ПАСПОРТ ДОСТУПНОСТИ

КИНО-КОНЦЕРТНЫЙ ЗАЛ

**Акт обследования объекта (Киноконцертный зал)
МАУ ДО ДОО «Орбита» Амурского муниципального района Хабаровского края**

План адаптации для МНГ объекта

1. Территории, прилегающей к зданиям (участка)

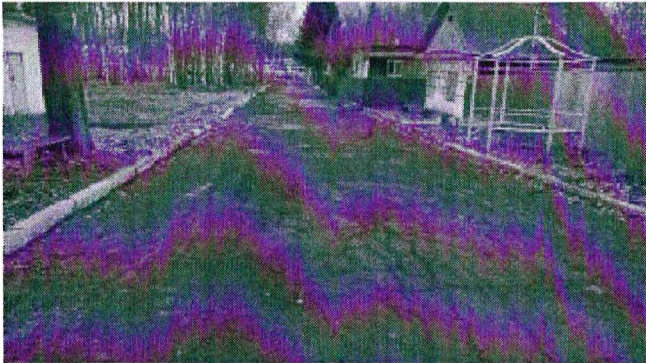
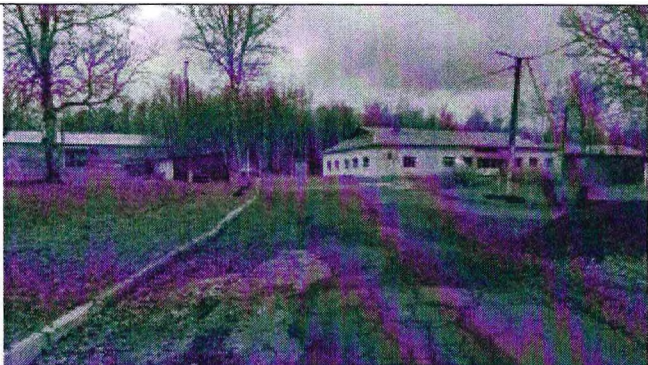
1.1.	Вход (выход) на территорию	Есть		Фото 1	Отсутствие доступных элементов информации об объекте Ширина калитки 1,0 м	К, О, С, Г, У	Установить информационные стенды и таблички об объекте СП 59.13330.2020 п. 5.1 Разработать ПСД на замену калитки (ширина калитки не менее 1,2 м) СП 59.13330.2020 п 5.1.7	ТР КР

1.2.	Путь (пути) на территории	Есть		Фото 2 Фото 3	Отсутствие указателей направления движения, в том числе тактильных Нарушение дорожного асфальтового покрытия, проезжей части пешеходных дорожек (отсыпка дефектов крупно-структурными материалами – щебнем)	К, О, С, Г, У К, О, С	Оборудование указателями на путях движения, в том числе тактильными СП 59.13330.2020 п. 3.27; 5.1.3; 5.1.10 Разработать ПСД на замену асфальтового покрытия СП 59.13330.2020 п 5.1.11	ТР КР

На путях движения отсутствуют не менее чем через 100–150 м места отдыха, доступные для МГН, оборудованные навесами, скамьями с опорой для спины и подлокотником, указателями, светильниками и т. п	К, О	Разработать ПСД на обустройство мест отдыха по пути движения СП 59.13330.2020 п 5.3.1	КР
1.3.	Лестница (наружная)	нет			Отсутствует (не требуется)			
1.4.	Пандус (наружный)	нет			Отсутствует (не требуется)			
1.5.	Автостоянка (парковка)	нет			Отсутствие стоянки (парковки) транспортных средств инвалидов	К, О, С, Г, У	Разработать ПСД на обустройство автостоянки для транспорта инвалидов СП 59.13330.2020 п. 5.2.1	КР
	ОБЩИЕ требования к зоне

2. Входы в здания. Киноконцертный зал.

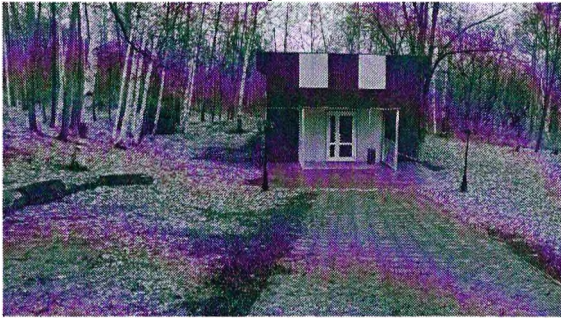
2.1.	Лестница (наружная)	Нет			Отсутствие наружного вызывно- го устройства рядом с лестницей расположенного на высоте не более 1,2 м от уровня пола	К, О	Разработать ПСД на обору- дование наружного вызыв- ного устройства СП 59.13330.2020 п. 6.1.1	КР

2.2.	Пандус (наруж- ный)	Нет			Отсутствие (не требуется)			
2.3.	Входная площадка (перед две- рью)	Есть		Фото 4	Ширина – 6,6 м длина – 5,6 м Отсутствие элементов информа- ции о здании выполненной релье- фно-линейным шрифтом, а так- же рельефно-точечным шрифтом Брайля	К К, О, С, Г, У	Соответствует СП 59.13330.2020 п. 6.1.4 Установить информацион- ные таблички с цветовым и тактильным обозначением СП 59.13330.2020 п. 3.27; 3.29	ТР

2.4.	Дверь (входная)	Есть		Фото 4	Ширина двери – 1,3 м (распашная 0,6 м+ 0,6 м)	К, О	Разработать ПСД на приведение ширины дверного полотна до нормативного размера: Ширина одной из створок не менее 0,9 м СП 59.13330.2020 п. 6.1.5	КР
				Фото 5	Высота порога 0,04 м	К, О, С	Демонтаж порогов или уменьшение до нормативного размера 0,014 м СП 59.13330.2020 п. 6.2.4	ТР
					Ручки на входных дверях имеют форму типа С	К, О, С, Г, У	Соответствует СП 59.13330.2020 п. 6.4.3	
					Отсутствие яркой контрастной маркировки на прозрачных полотнах дверей	С	Нанести яркую маркировку на обеих сторонах двери СП 59.13330.2020 п. 6.1.6	
2.5.	Тамбур	Нет						
	ОБЩИЕ требования к зоне

3. Пути (путей) движения внутри зданий (в т.ч. путей эвакуации). Киноконцертный зал.

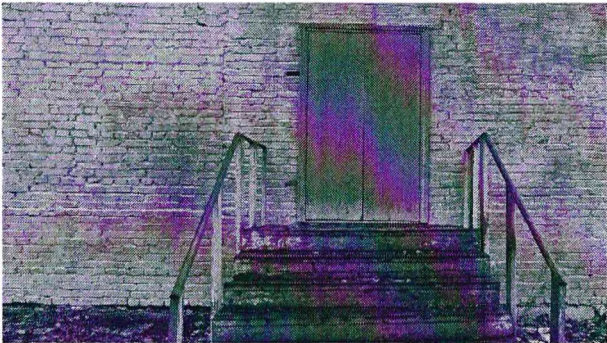
3.5.	Дверь	Нет						
3.6.	Пути эвакуации (в т.ч. зоны безопасности) (совпадают с путями движения по объекту)	Есть		Фото 6	На участках пола перед дверными проемами, расположенными фронтально на путях движения внутри здания, отсутствуют предупреждающие тактильно контрастные указатели. Ширина эвакуационной двери распашная 0,7 м+ 0,5м	К, О, С, Г, У К, О, С, Г, У	Обустроить на участках пола перед дверьми, расположенными фронтально на путях движения внутри здания, предупреждающие напольные тактильно контрастные указатели СП 59.13330.2020 п. 6.2.3 Разработать ПСД на приведение ширины дверного полотна до нормативного	ТР КР

Входная площадка Ширина – 2,0 м Длинна – 1,24 м	К, О	размера: ширина одной из створок не менее 0,9 м СП 59.13330.2020 п.6.1.5	
					Ширина эваку. лестницы – 2,65м Высота ступени – 0,17 м Глубина ступени – 0,32 м Высота поручня – 0,8 м	К, О, С, Г, У	Разработать ПСД на устройство входной площадки до нормативных показателей: ширина не менее 2,2 м СП 59.13330.2020 п. 6.1.4	КР
			Фото 7		Высота порога 0,1 м	К, О, С	Разработать ПСД на обустройство лестницы до нормативных показателей: высота ступени – 0,12-0,15 м; глубина ступени – 0,35-0,4 м; высота поручня – 0,9м: СП 59.13330.2020 п. 5.1.12; 5.1.13	КР
					Отсутствие пандуса эваку. выхода	К, О	Демонтаж порогов или уменьшение до нормативного размера 0,014 м СП 59.13330.2020 п. 6.2.4	ТР
	ОБЩИЕ требования к зоне
